改善箇所説明図②

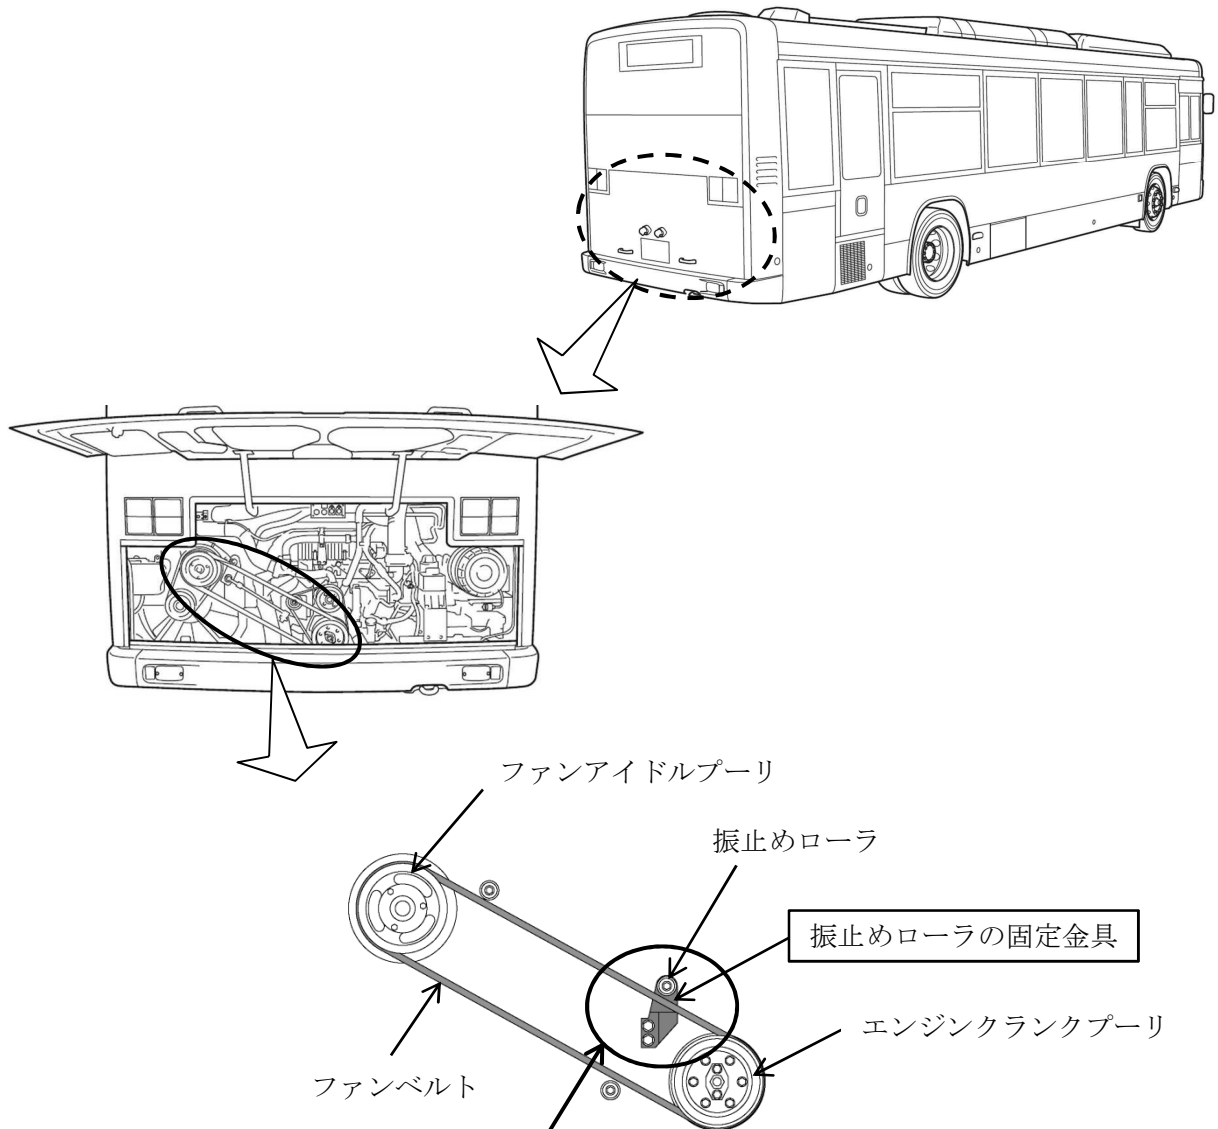
基準不適合発生箇所

大型ハイブリッド路線バスにおいて、エンジンクランクプーリ上部にあるファンベルトの振止めローラを固定する金具の強度が不足しているため、エンジン振動により当該金具が共振して折損するものがある。そのため、走行中に当該金具とローラが脱落するおそれがある。

全車両、ファンベルトの振止めローラの固定金具を対策品に交換する。

識別：改善済車両にはネームプレートに白色ペイントを塗布する。
